签证工程完工确认单

工程名称：宜阳山水文苑供配电工程

合同名称：宜阳山水文苑供配电工程	施工单位：洛阳龙羽电气设备有限公司	
签证内容	<p>说明：2021年10月28日，接到贵方297号工作联系单，关于新建#1住宅配、新建#2住宅配及专用配3个变配电间设备运输门及相邻墙体、踏步等超出合同范围的工程量需要我公司施工的通知，涉及的工程量为：</p> <p>1、新建#1住宅配设备运输门需拆除重做，重新施工工程量：拆除原墙体12.025 m²，新砌墙体37.155 m²，新筑构造柱(0.2m×0.2m×4.55m)2根，含Φ16钢筋36.4m，Φ8箍圈46个；新筑腰梁(0.24m×0.2m×7.3m)1根，含Φ16钢筋29.2m，Φ8箍圈36个；踏步平台：2m×1.45m×1m；台阶：1.45m×0.26m×0.25m(高)×3(步)；</p> <p>2、新建#2住宅配设备运输门需拆除重做，重新施工工程量：拆除原墙体21.125 m²，新砌墙体37.48 m²，新筑构造柱(0.2m×0.2m×4.55m)2根，含Φ16钢筋36.4m，Φ8箍圈46个；新筑腰梁(0.24m×0.2m×7.3m)1根，含Φ16钢筋29.2m，Φ8箍圈36个；踏步平台：2m×1.2m×1m；台阶：1.2m×0.26m×0.16m(高)×5(步)；</p> <p>3、专用配设备运输门需拆除重做，重新施工工程量：拆除原墙体19.825 m²；新砌墙体28.875 m²；新筑构造柱(0.2m×0.2m×4.55m)2根，含Φ16钢筋36.4m，Φ8箍圈46个；新筑腰梁(0.24m×0.2m×6.7m)1根，含Φ16钢筋26.8m，Φ8箍圈34个；踏步平台：2.3m×1m×1m；台阶：1m×0.26m×0.16m(高)×5(步)。</p> <p>请予以签证。</p>	
签证实施后确认	完成情况：已完成	
建设单位(意见)：	监理单位(盖章)：	施工单位(盖章)：
负责人： 	负责人： 	负责人： 
年 月 日	年 月 日	年 月 日

专用配 (公共区)

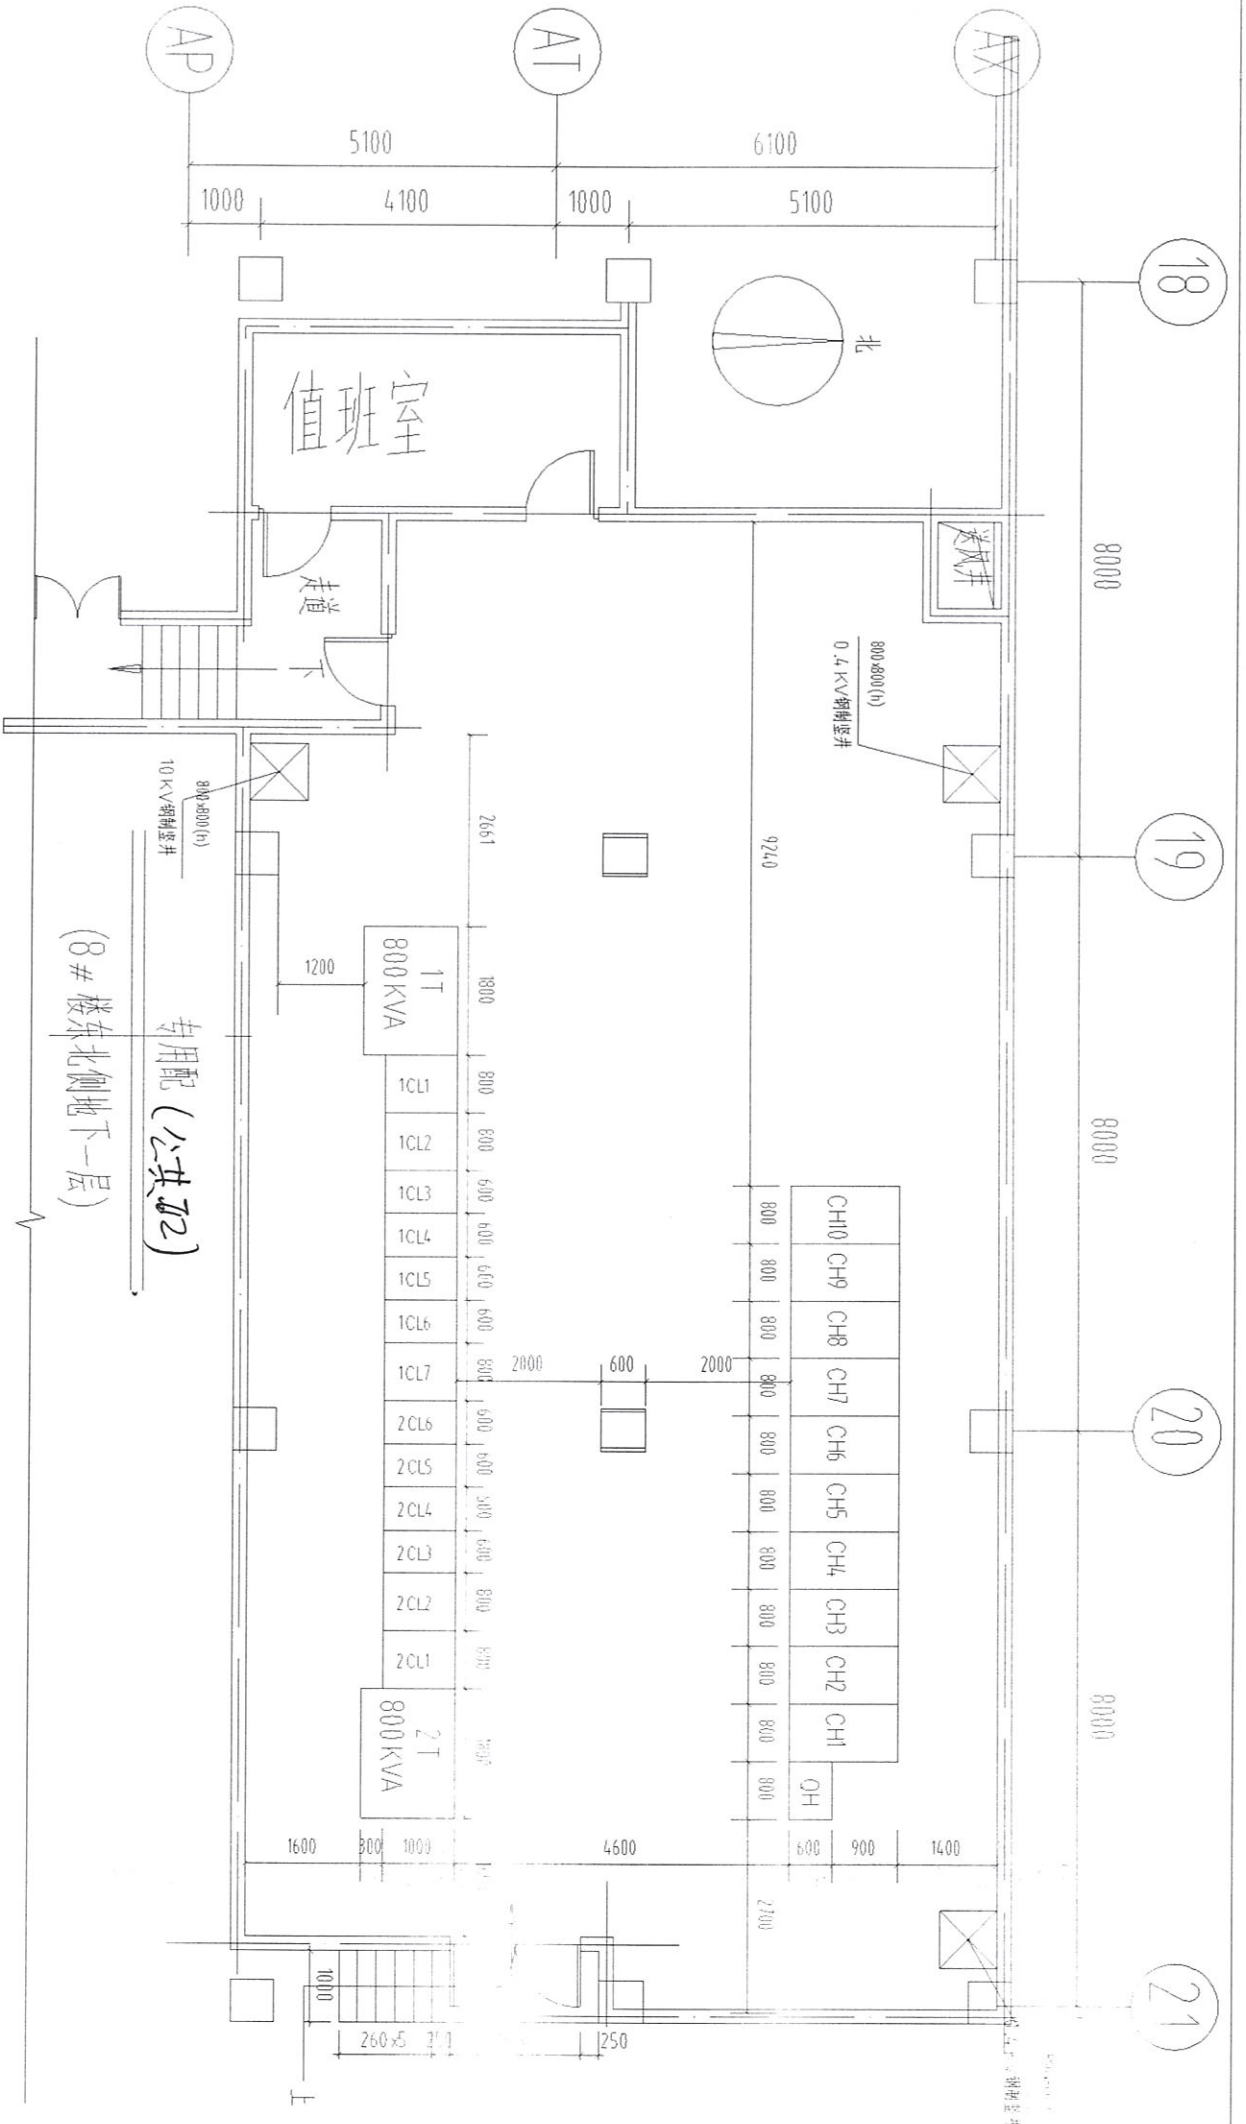
3 座配电室设备运输门变更前

3 座配电室设备运输门变更后
